K断層の連続性評価について

48~51, 76, 157: 走向・傾斜等の修正内容を反映。これに伴い、関連する周辺破碎帯の分布を修正。
 ・ f-d1-1-11, D-33, f-b-1-16, f-d1-1-10
 ・ D-44→f-b-2-18,

H24-D1-2～5孔, H27-B-3孔, H27-B-4, 4' 孔の破砕部位置図

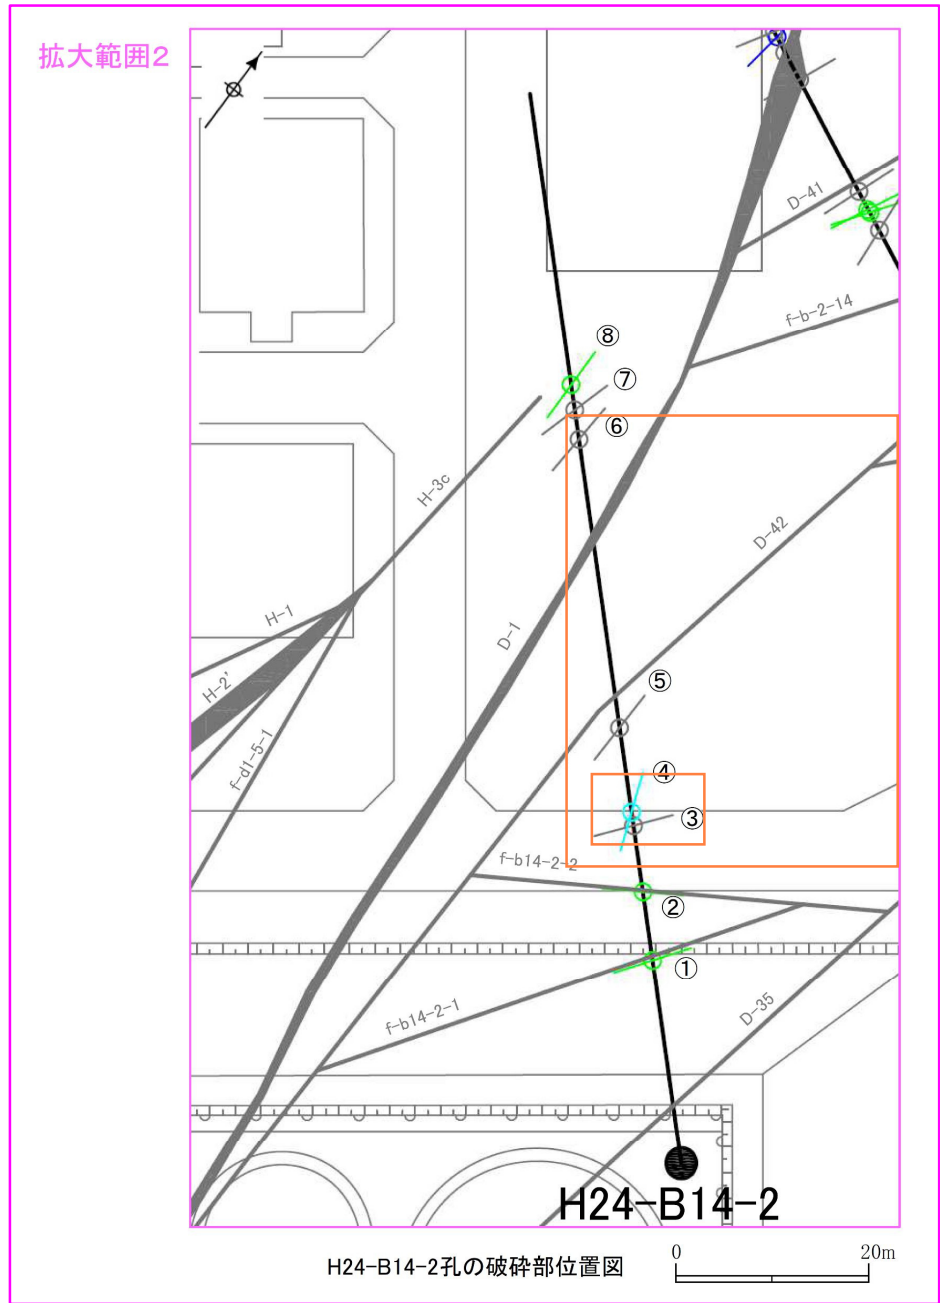
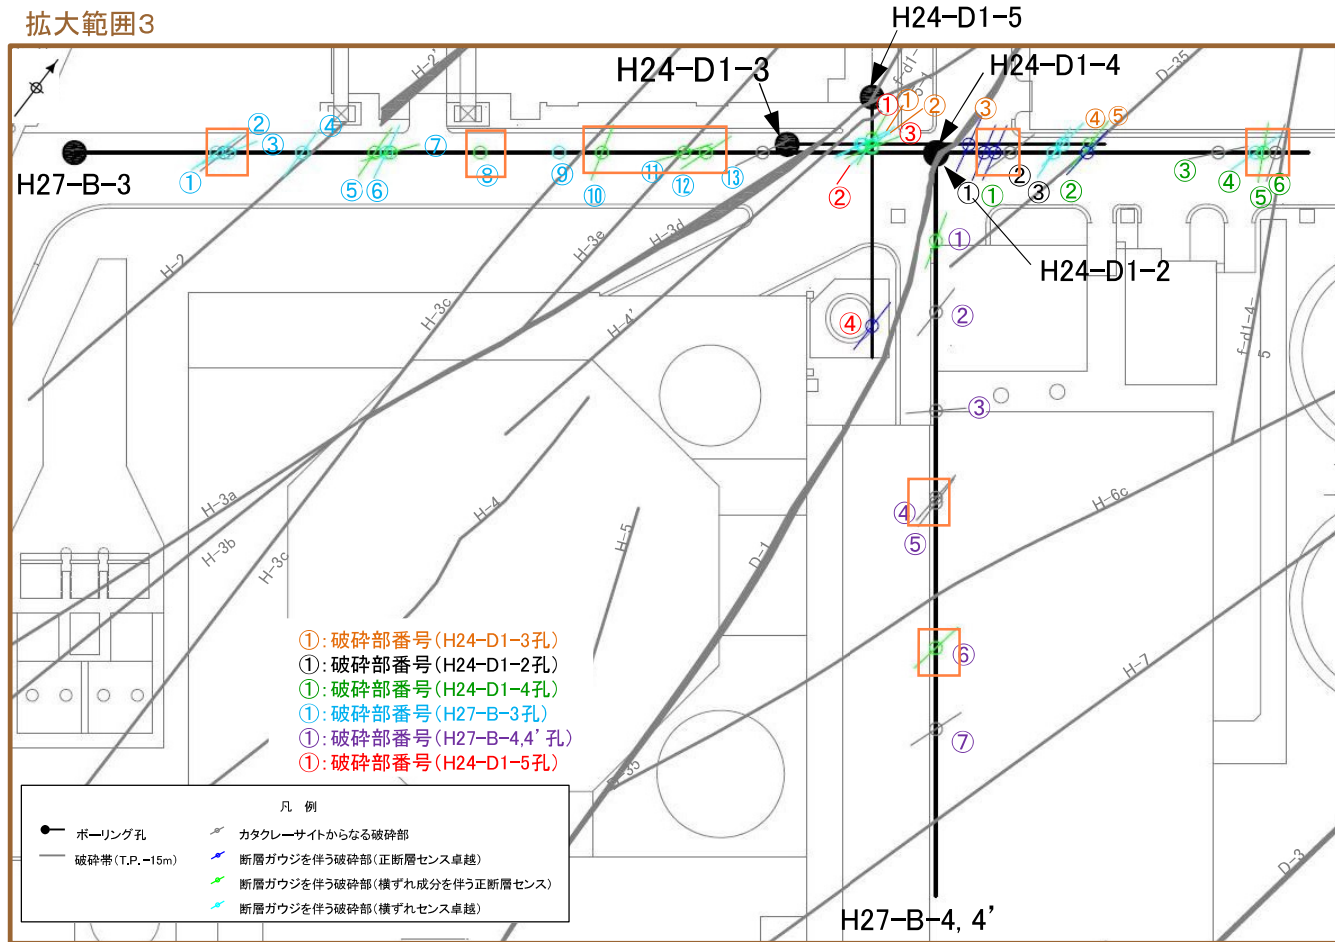
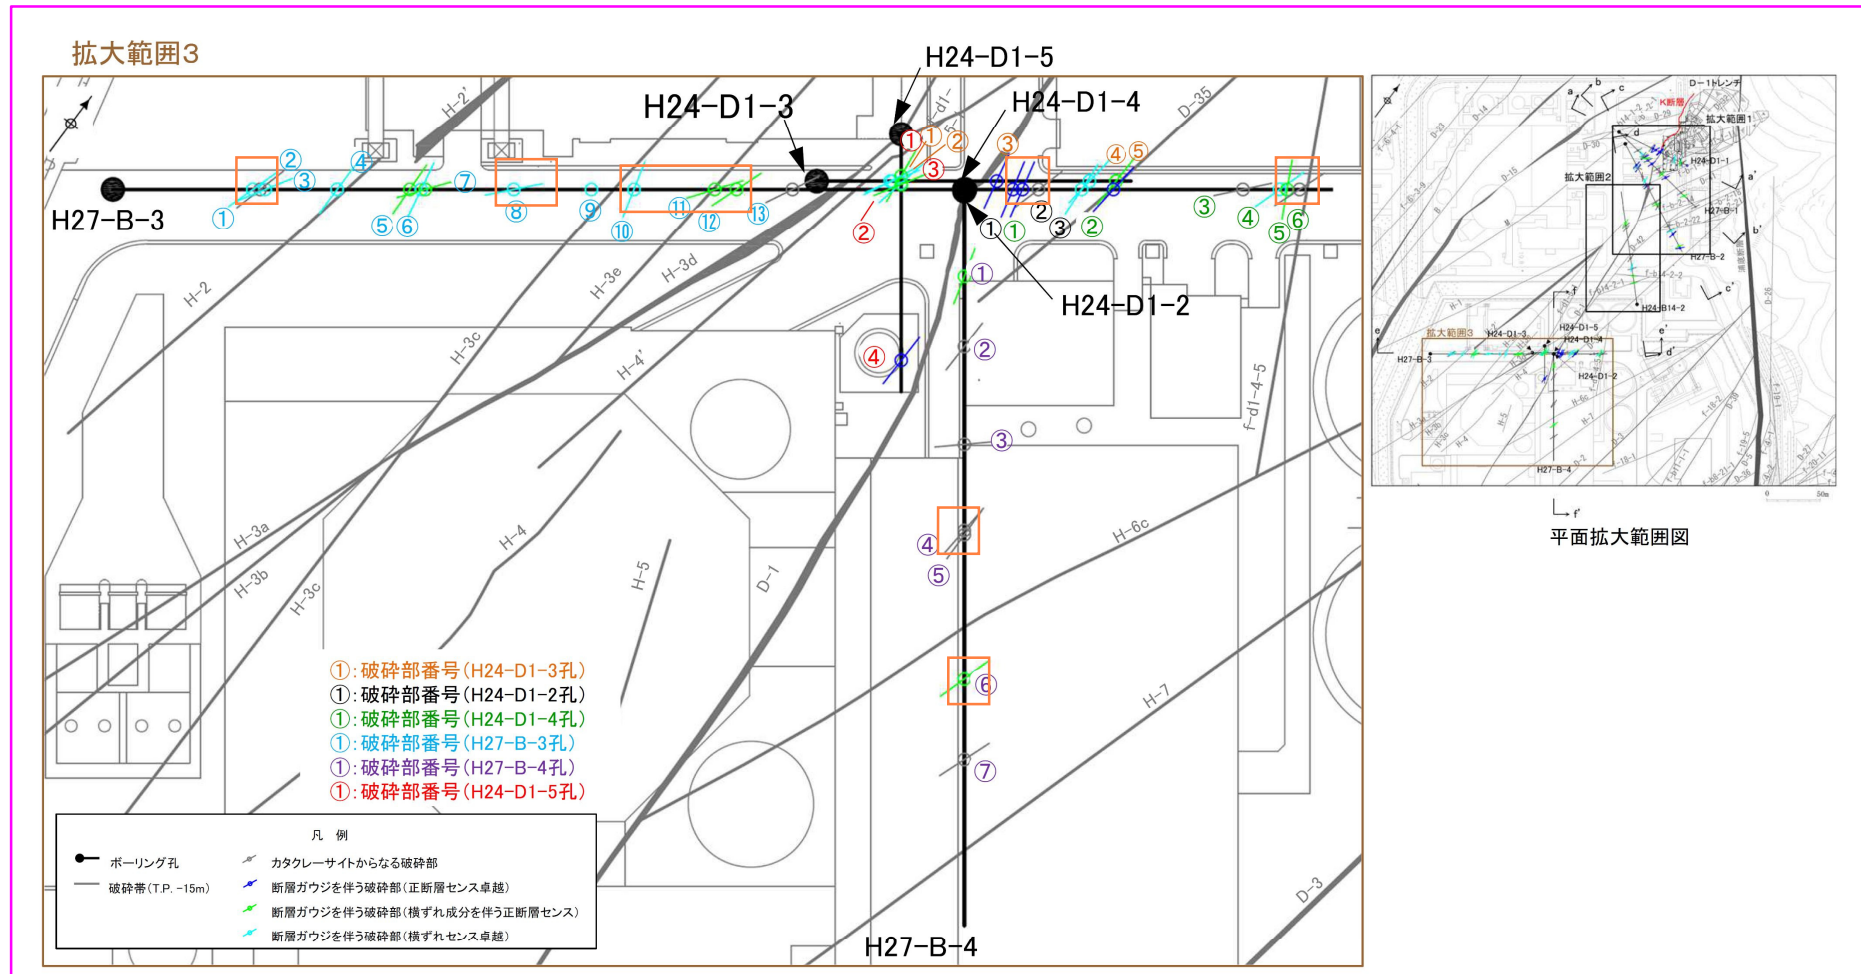
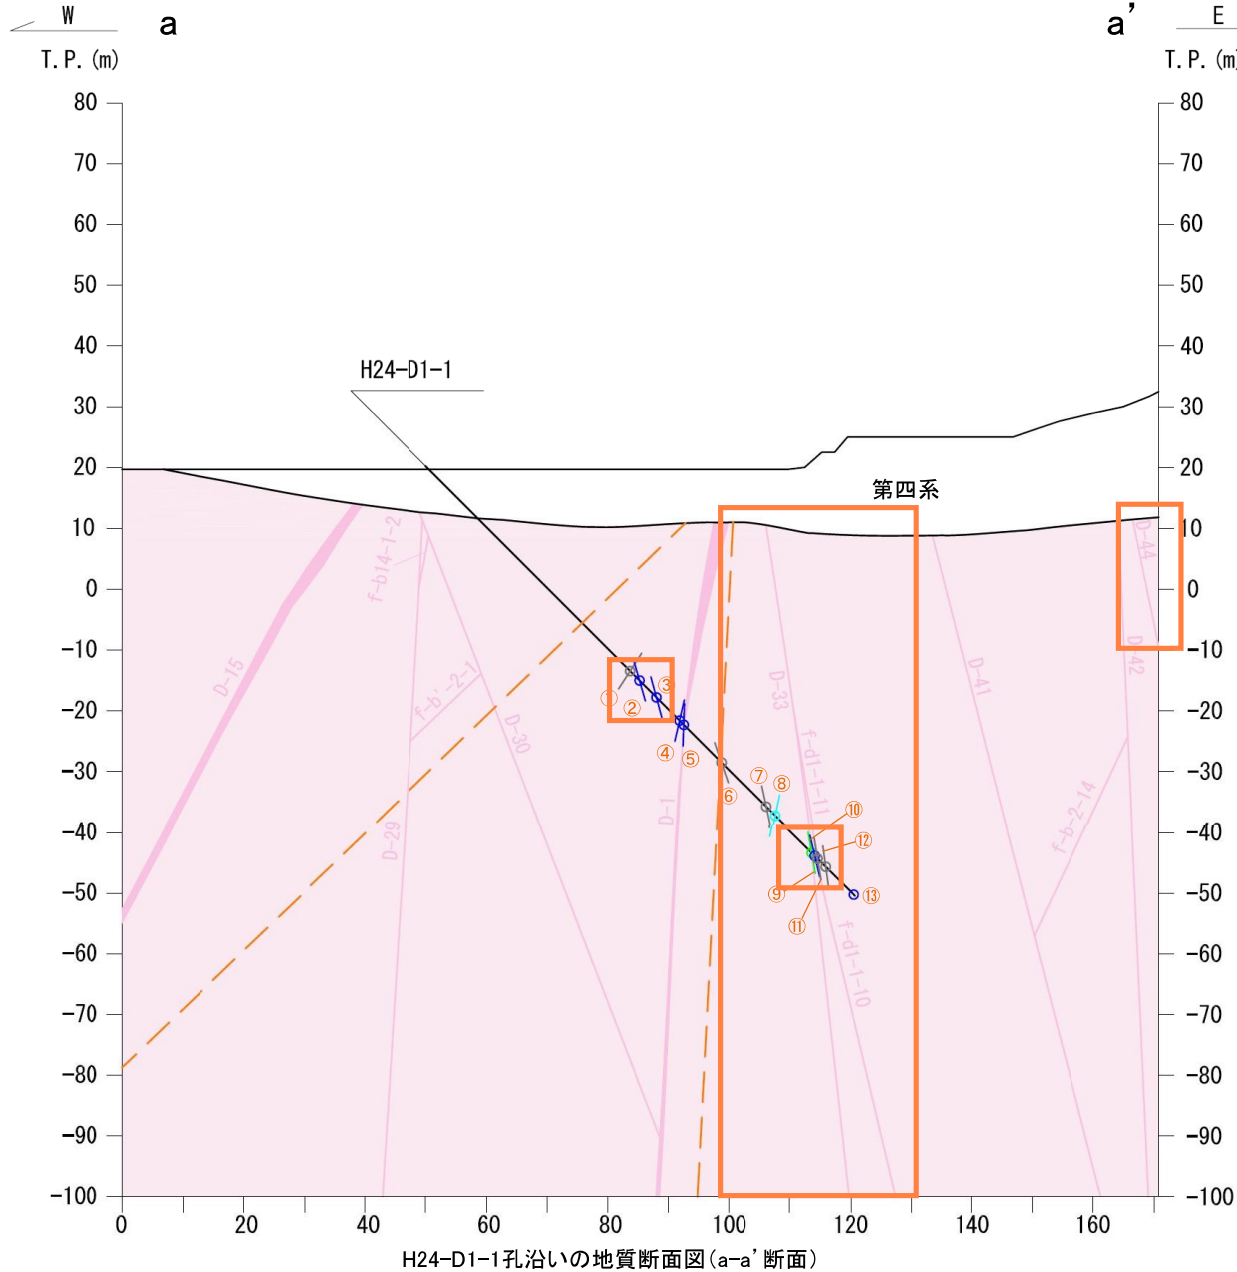
76, 157 : 走向・傾斜等の修正内容を反映。これに伴い、関連する周辺破碎帯の分布を修正。
 ・D-44の分布を修正

修正後

H24-D1-1孔沿いの地質断面図(a-a'断面)

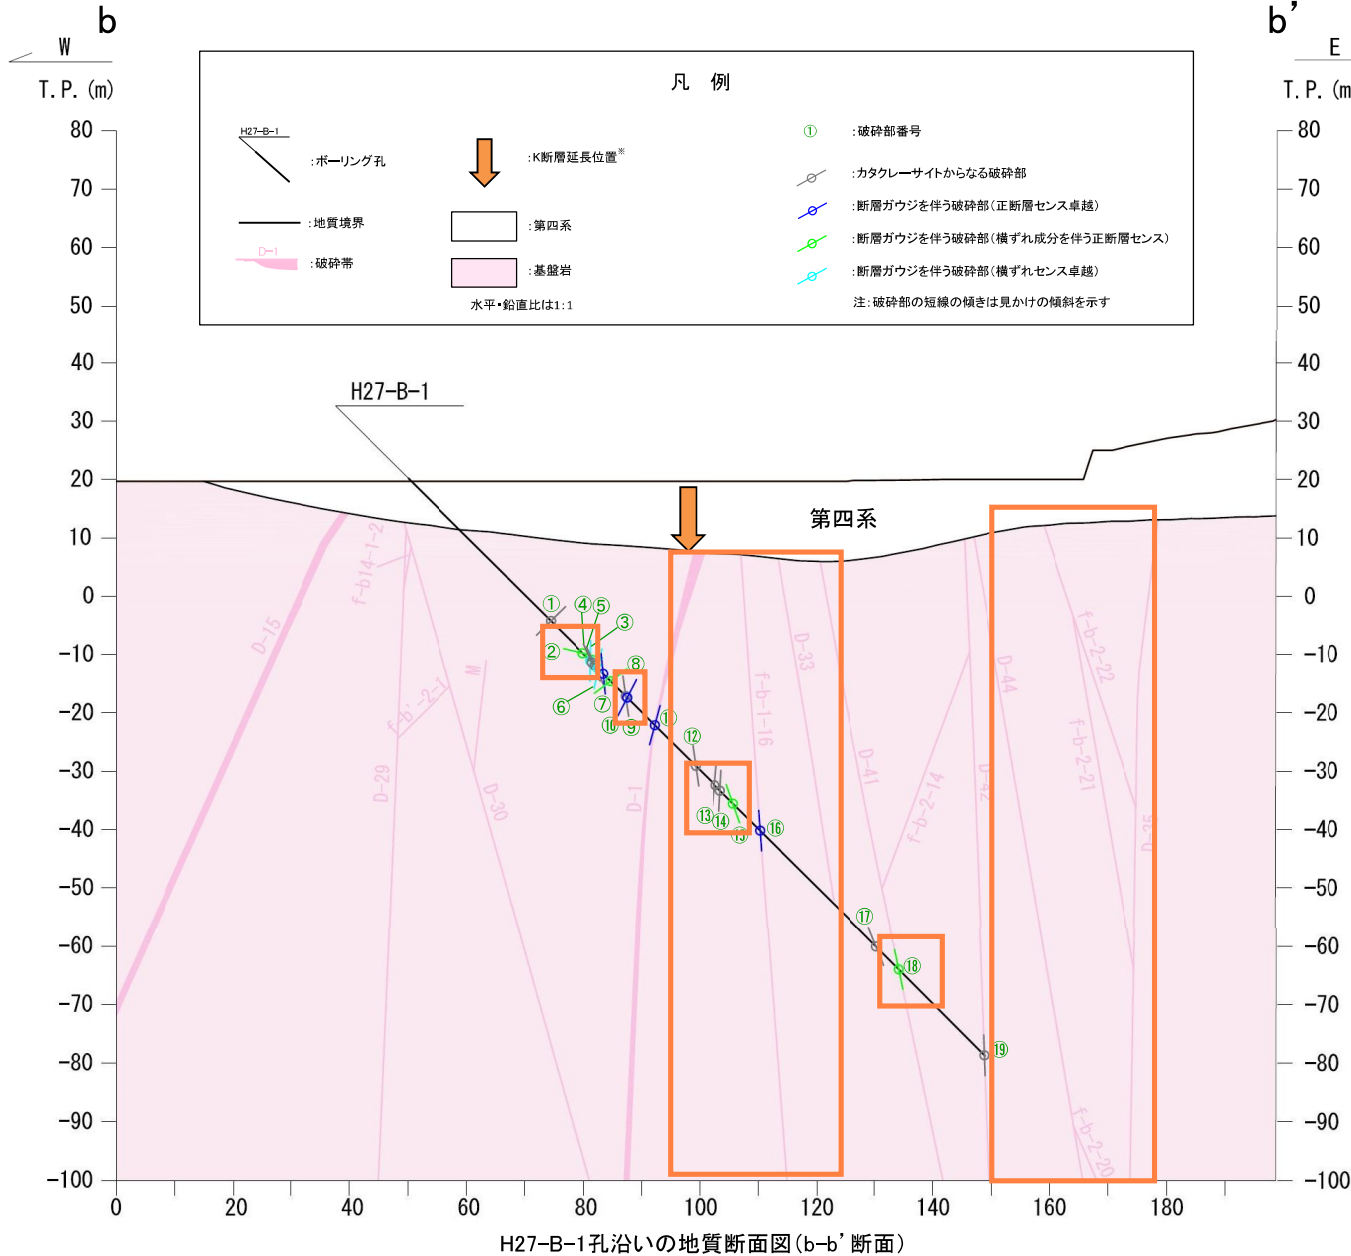
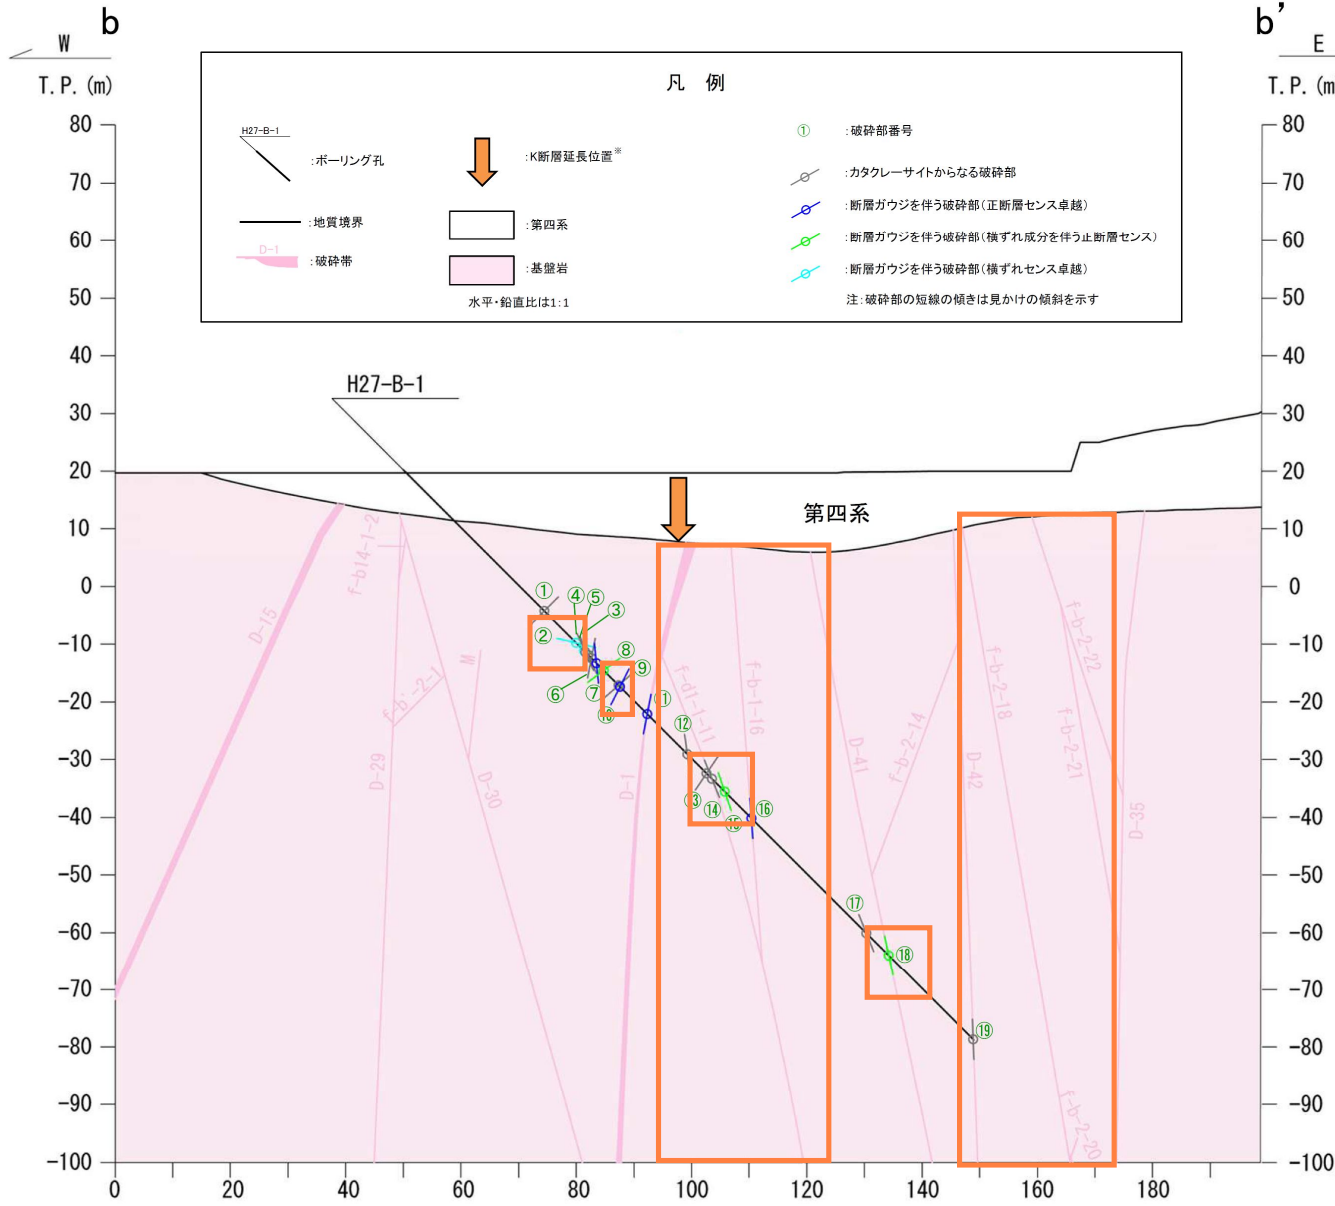
48~51, 76, 157 : 走向・傾斜等の修正内容を反映。これに伴い、関連する周辺破碎帯の分布を修正。
 ・ f-d1-1-11, D-33, f-b-1-16, f-d1-1-10
 ・ D-44→f-b-2-18,

48~51, 76, 157 : 走向・傾斜等の修正内容を反映。これに伴い、関連する周辺破碎帯の分布を修正。
 ・ f-d1-1-11, D-33, f-b-1-16
 ・ D-44→f-b-2-18

修正後
